## PRÉFET DES BOUCHES-DU-RHÔNE

**Objet :** avis après arrêt de l'État sur le projet  
de plan local d'urbanisme de Mallemort

### **Note technique de l'Avis Après Arrêt du PLU de la commune de Mallemort**

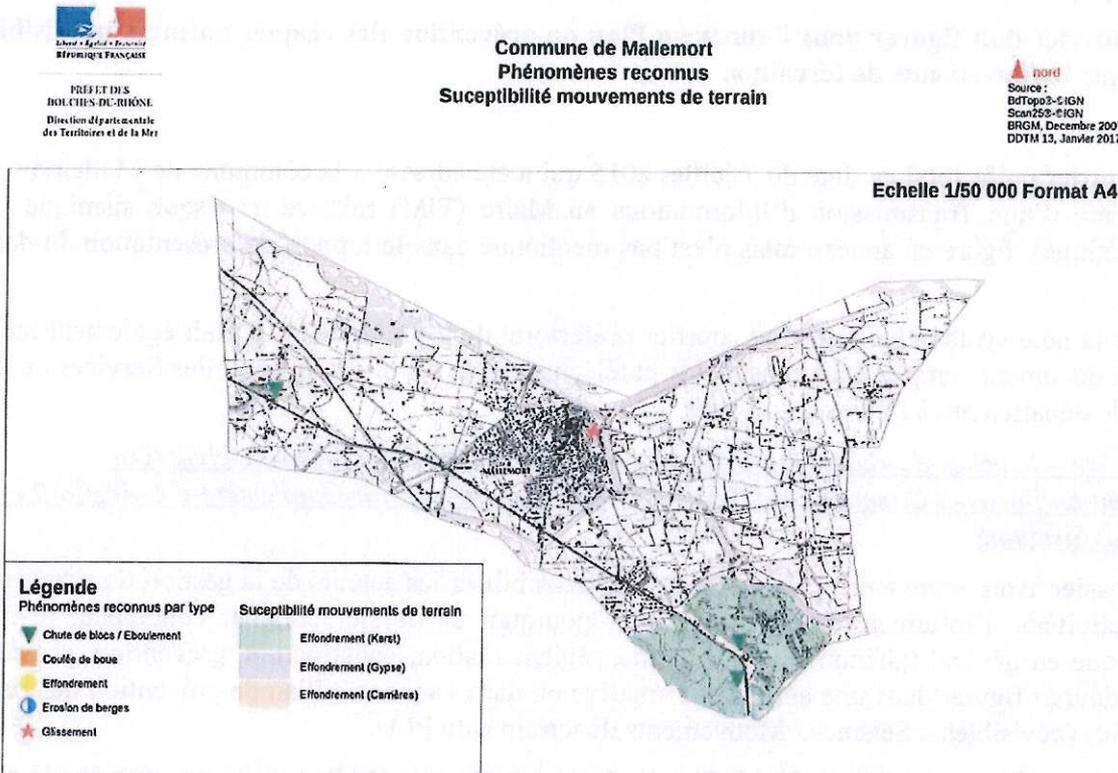
Bien que ce PAC constitue des dispositions constructives et non d'urbanisme, l'annexe technique de ce dernier (carte de zonage, dispositions constructives et environnementale,...) doit figurer **dans une annexe informative spécifique** en tant que conditions spéciales de construction.

En application de l'article R.151-31 2°) du Code de l'Urbanisme le document d'urbanisme devra faire apparaître sur le zonage PLU ou sur un plan spécifique la délimitation des zones affectées par

Il serait utile d'ajouter la carte des phénomènes reconnus (ci-dessous) dans une annexe informative.
